勘察设计一般变更记录单

项目名称	三明融侨观邸					
建设单位	三明融侨置业有限公司					
勘察或设计单位	厦门上城建筑设计有限公司					
变更原因及依据	根据现场实际测量发现，部分位置存在施工的误差、根据现场实际情况所做的过程变更等原因需对原住宅、商业、地下室局部做设计调整以满足要求。					
变更内容说明	1#楼：1、玻璃门 MLC3326b 所在的墙体向 1-C 轴移动 0.85m，大堂侧边局部墙体往内移 0.10m，1-11 轴处消火栓所在的墙体向外加厚 0.10m。 2#楼：大堂侧边墙体向 2-7 轴移动 0.10m，2-10 轴处消火栓所在的墙体加厚 0.10m。 3#楼：3-10 轴处消火栓所在的墙体向外加厚 0.10m。 5#楼：5-11 轴处消火栓所在的墙体向外加厚 0.10m。 1#、2#、3#、5#、7#楼屋面：电梯机房的防火门和室外钢梯调整至右侧。 8#楼：8-B~8-D 轴交 8-1~8-3 周处补充人防出地面楼梯，平时预制盖板封堵；柴油发电机房排风井墙体及百叶位置调整；开闭所局部增加砖墙（原开闭所空间变化为覆土空间）。 9#楼：首层 9-C 轴处砖墙往 9-B 轴平移 2.40m；9a-1 轴处局部砖墙地下室非机动车位出入口移动 0.10m 11#楼：一层 11-D 轴处玻璃门 MQ3834b 往外平移 0.10m，玻璃门 MQ5434b 往外平移 0.20m；二层 11-D 轴处玻璃窗 MQ3837 往外平移 0.10m，玻璃窗 MQ5416b 往外平移 0.20m；三层 11-B 轴处玻璃门 MQ5430b 往下平移 0.10m，扶梯南侧的上空区域封板，物业用房功能标注有误，实际为小区公共电梯厅。 12#楼：12A-1 轴处局部墙体及玻璃门窗往外移 0.13m；2B-1 轴处局部墙体及玻璃门窗往外移 0.10m。					
更改专业 (在□打√)	建筑专业 是□ 否□	结构专业 是□ 否□	给排水专业 是□ 否□	电气专业 是□ 否□	暖通专业 是□ 否□	勘察专业 是□ 否□
专业负责人 签字

工程名称	三明融侨观邸				子项名称	1#、2#、3#、5#楼	专业	建施	审定	审核	工程负责人	专业负责人	专业负责人助理
更改原因	根据实测和建设单位要求修改				校对	李永成	更改人	李永成	设计变更	发起专业	备注

8#楼 标高-5. 500局部平面图 1:100

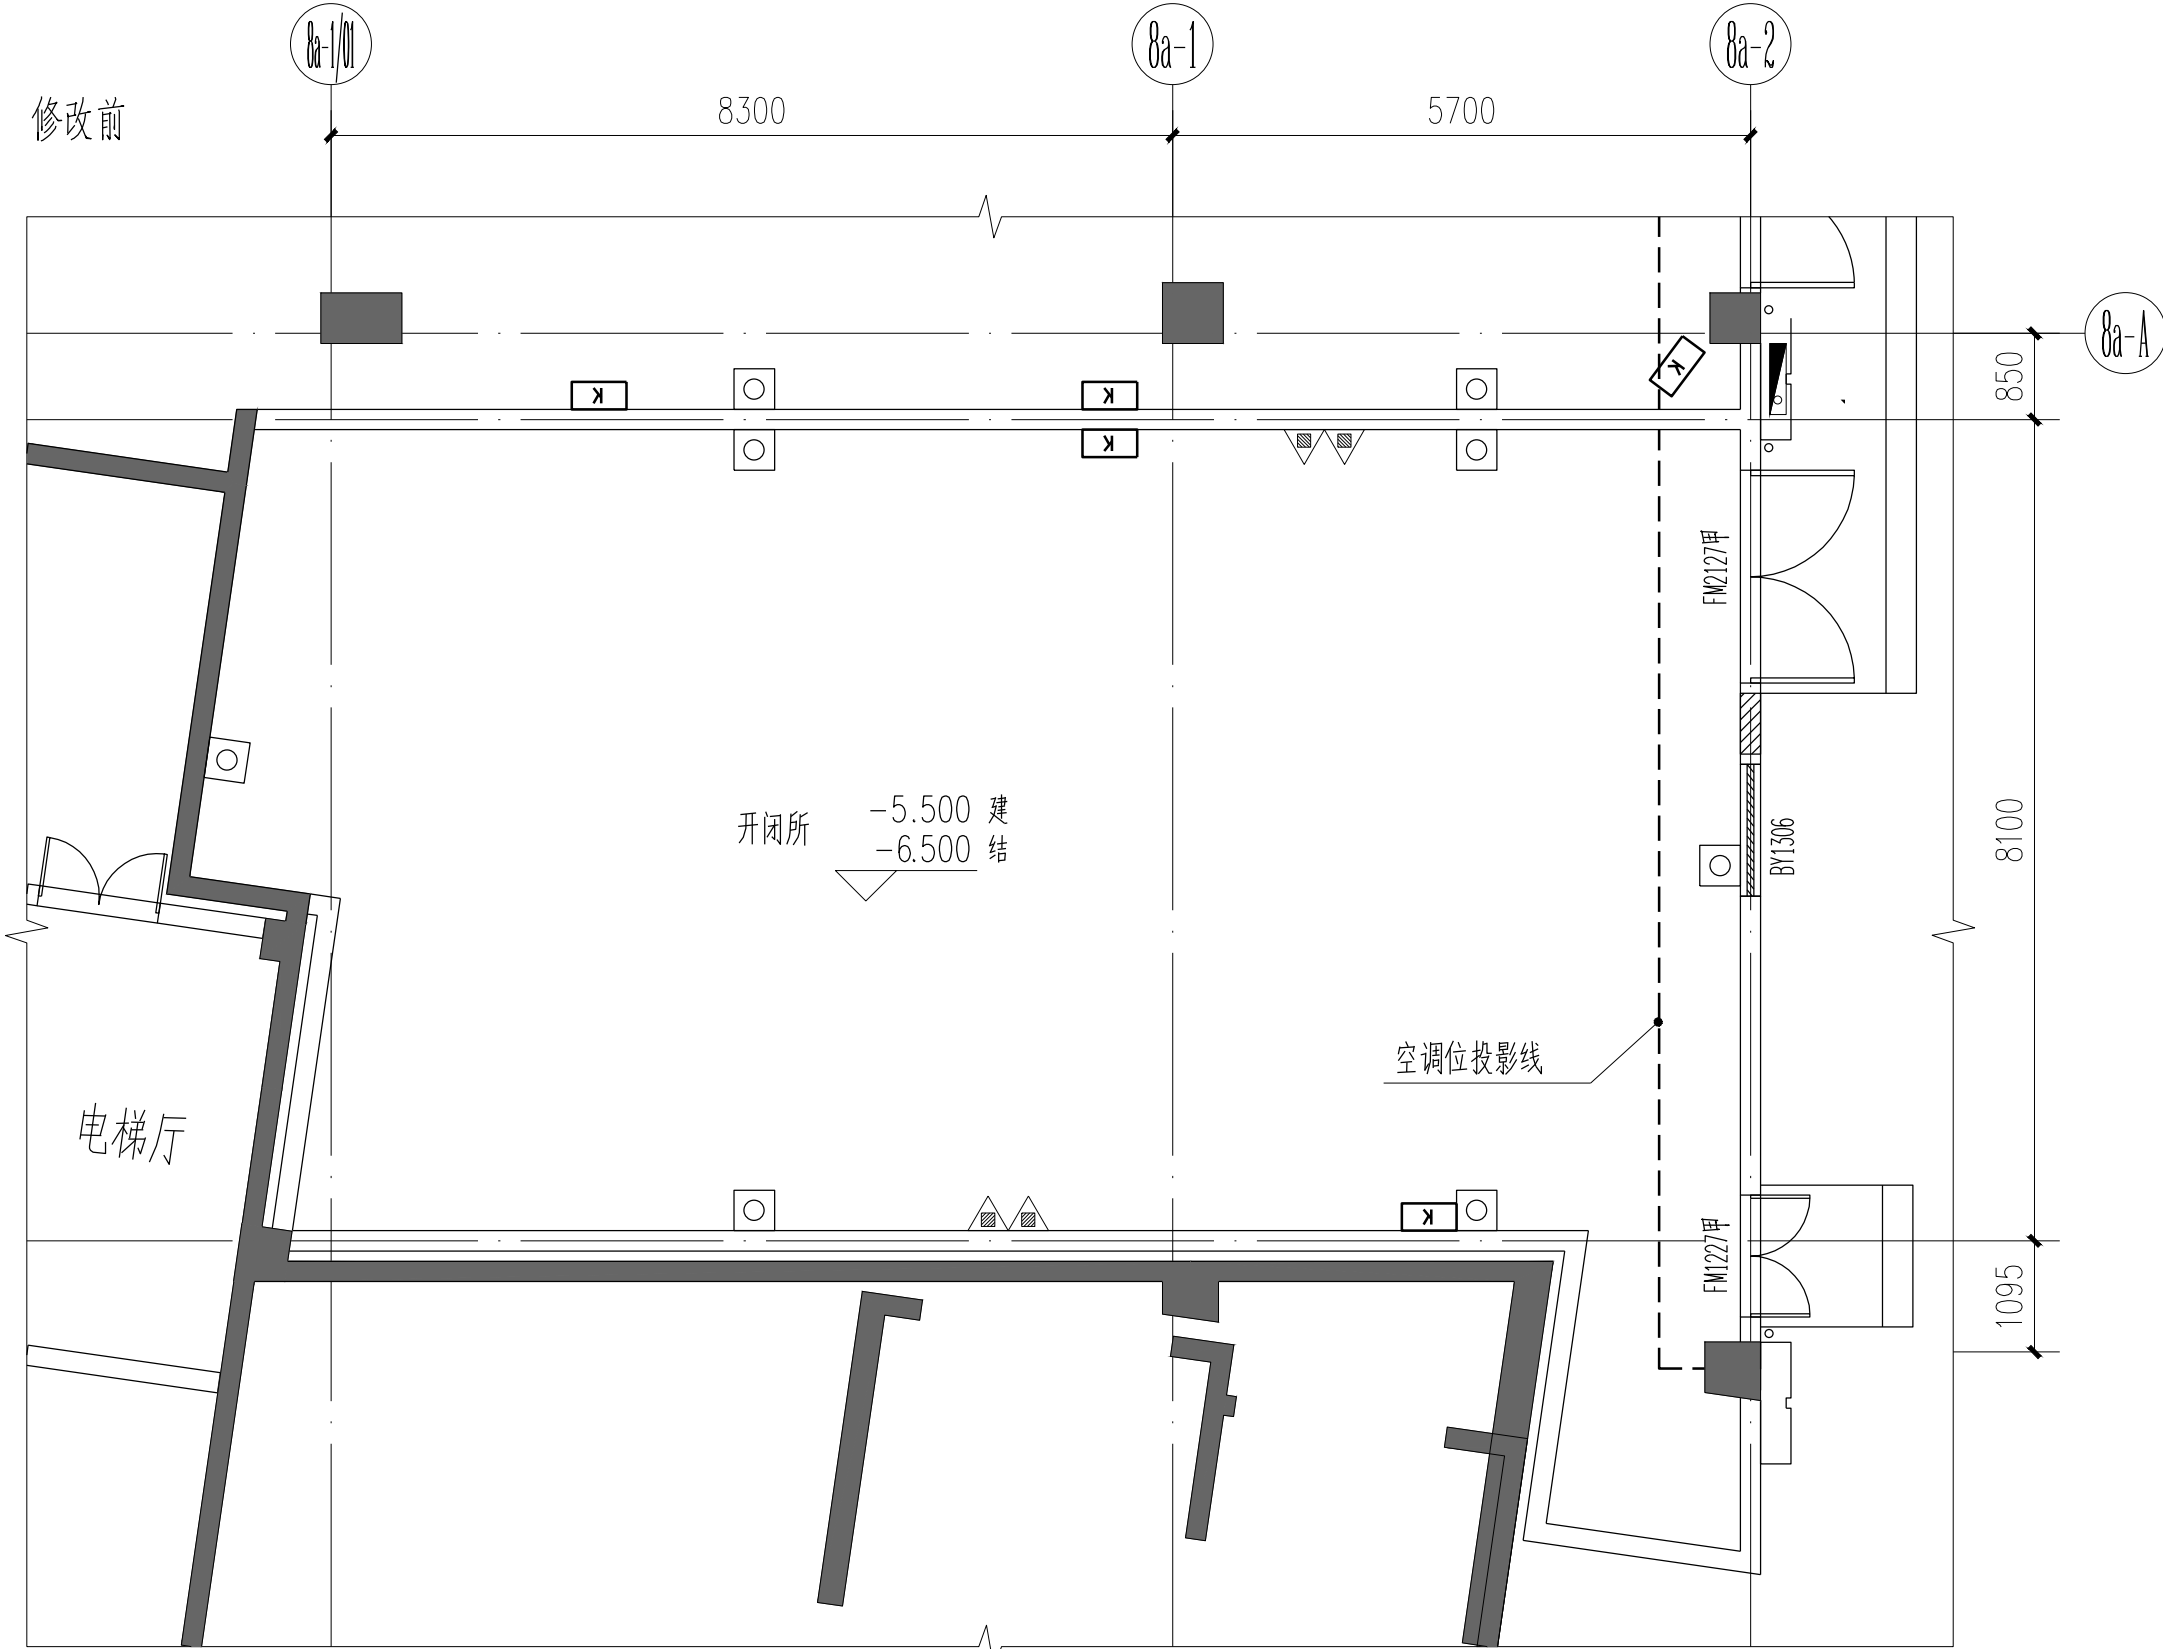
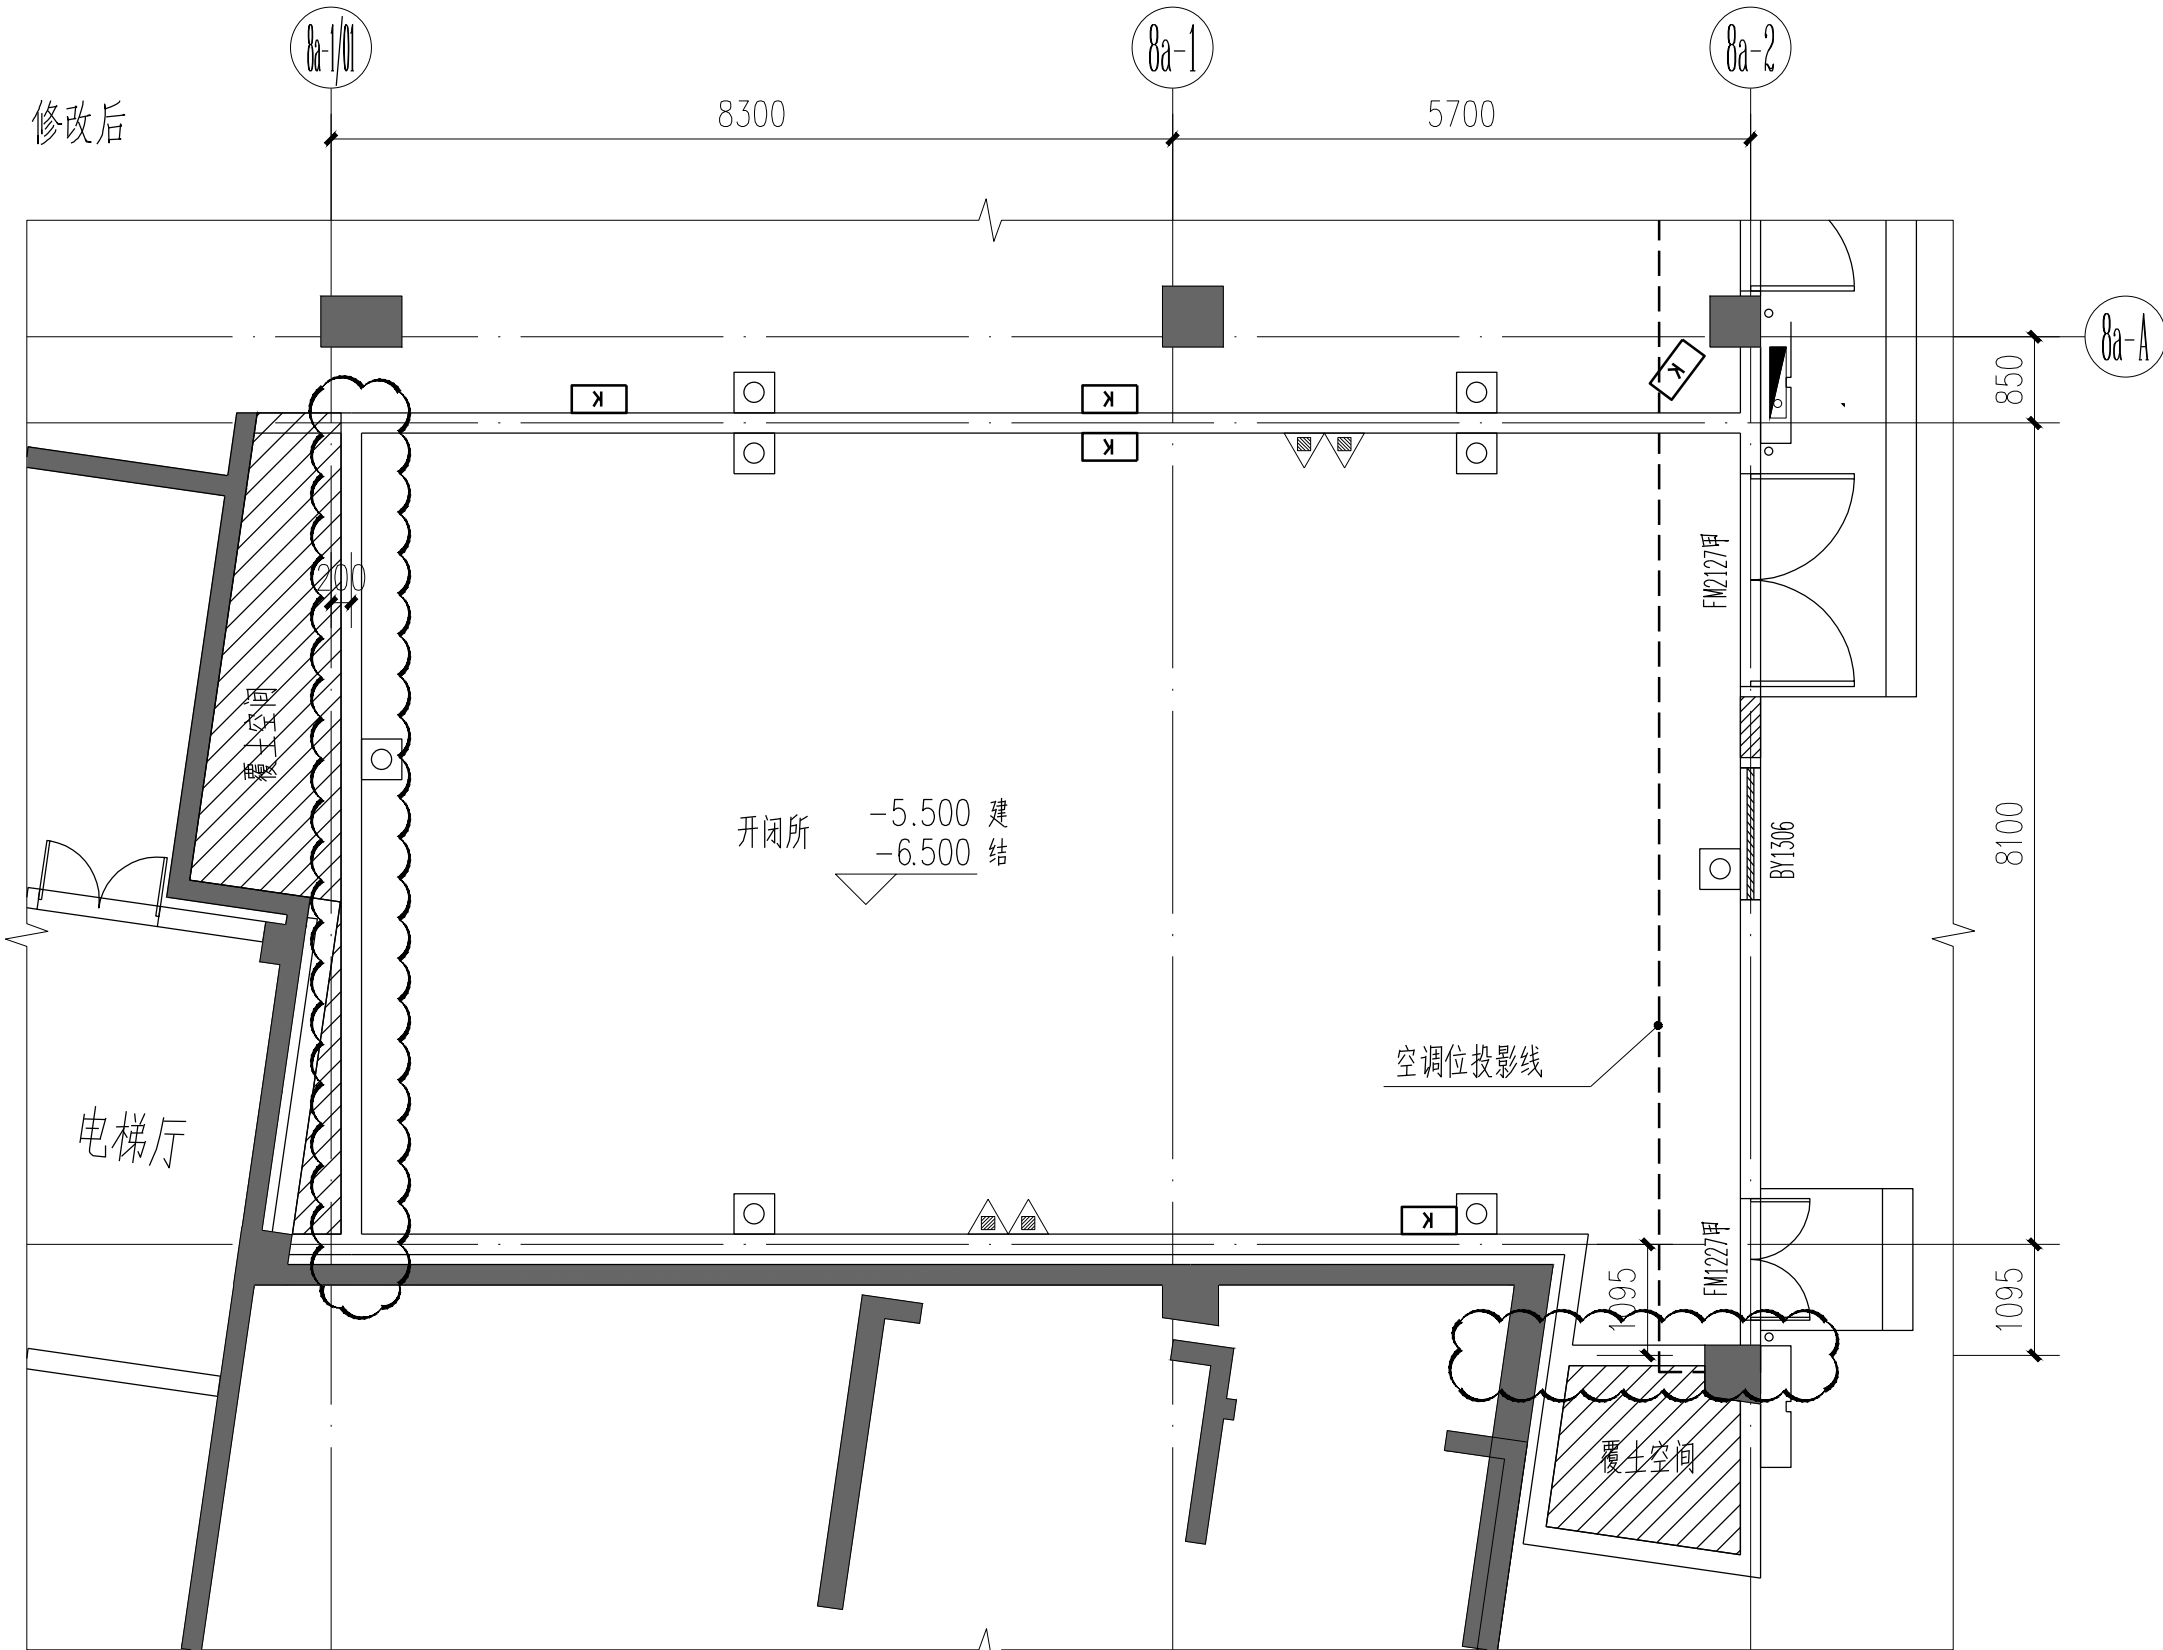
5、8#楼标高-5.500平面图中，开闭所局部增加砖墙，（原开闭所空间变化为覆土空间），详下图云线圈注所示。

11#楼 一层局部平面图 1:100

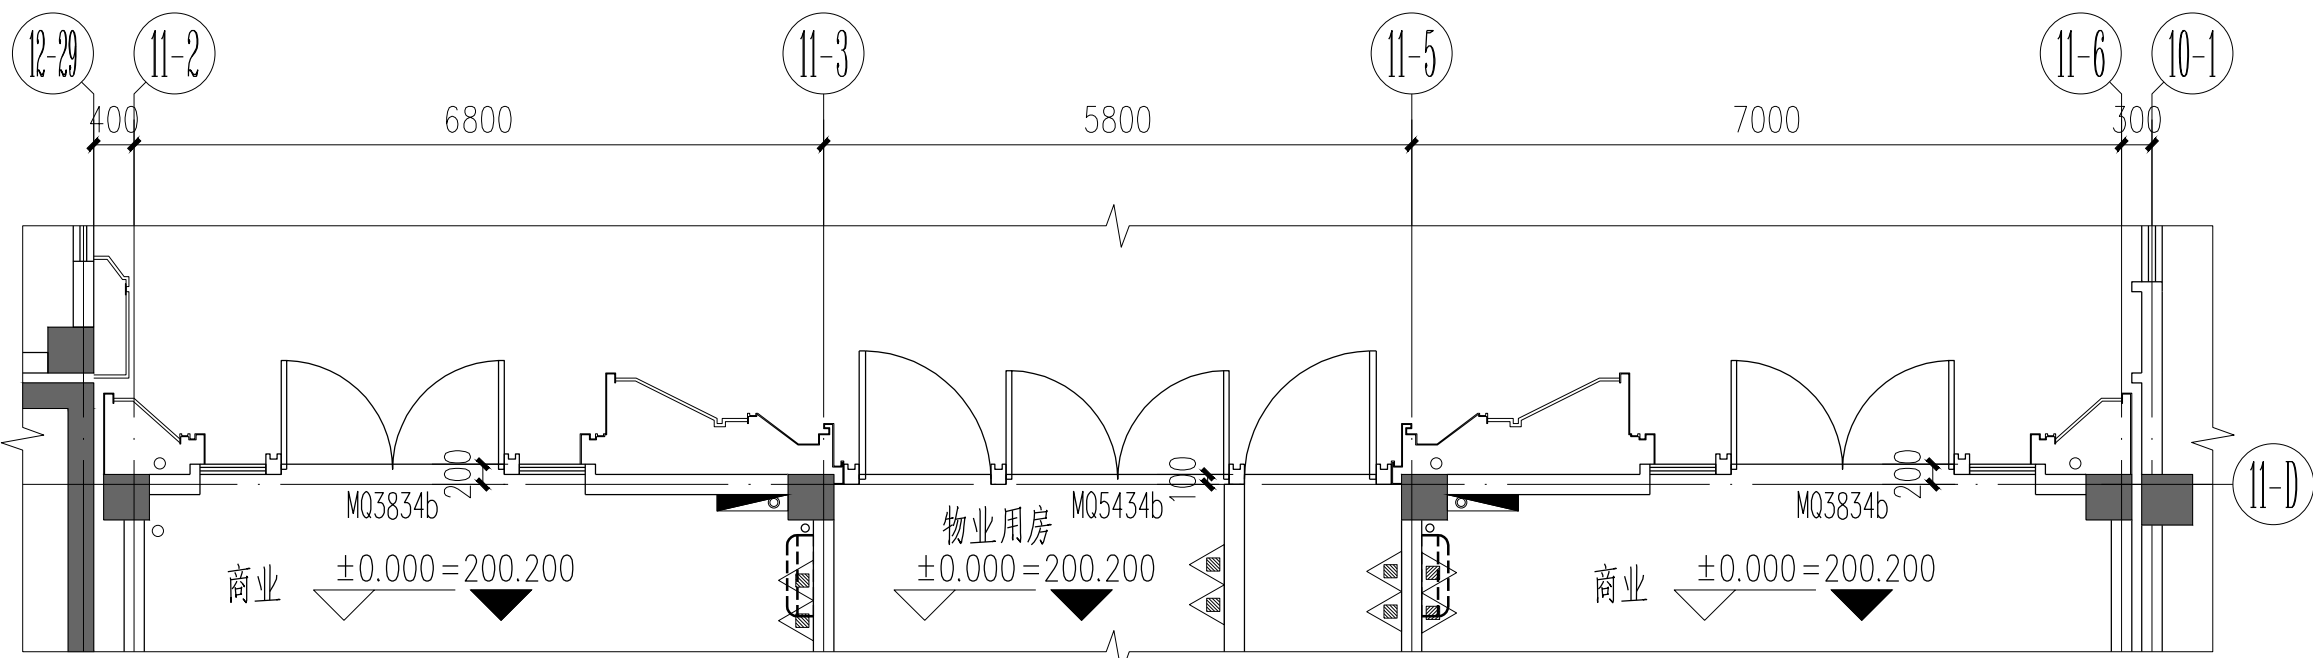
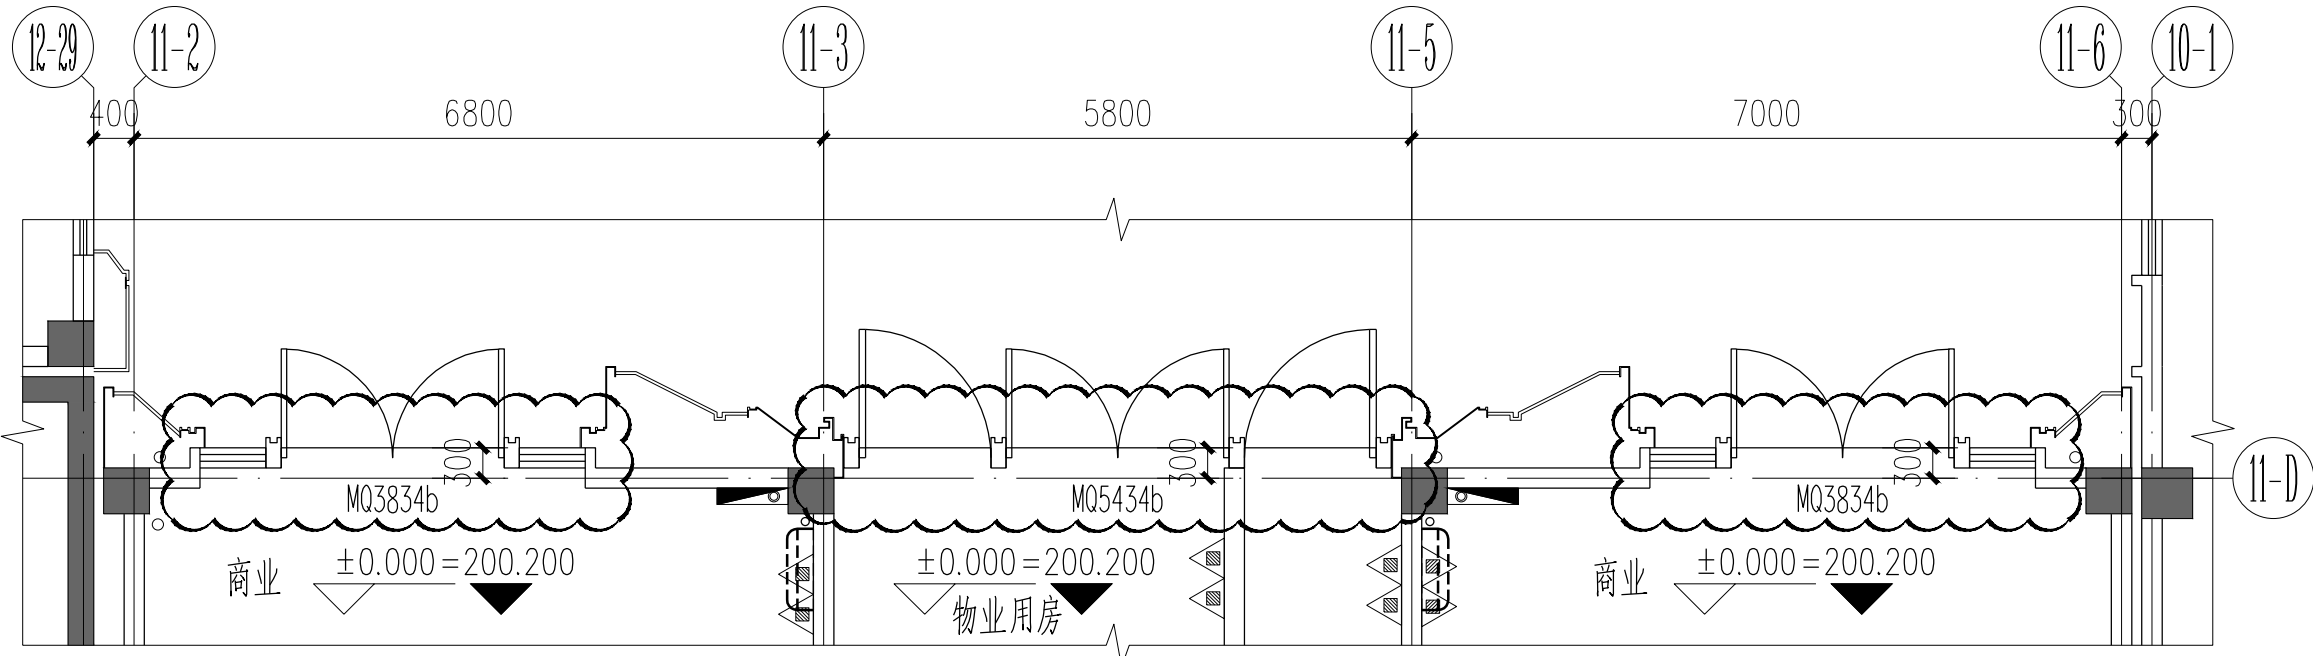
7、11#楼一层平面图中，11-D轴处玻璃门M03834b往外平移0.10m，玻璃门M05434b往外平移0.20m，详下图云线圈注所示。
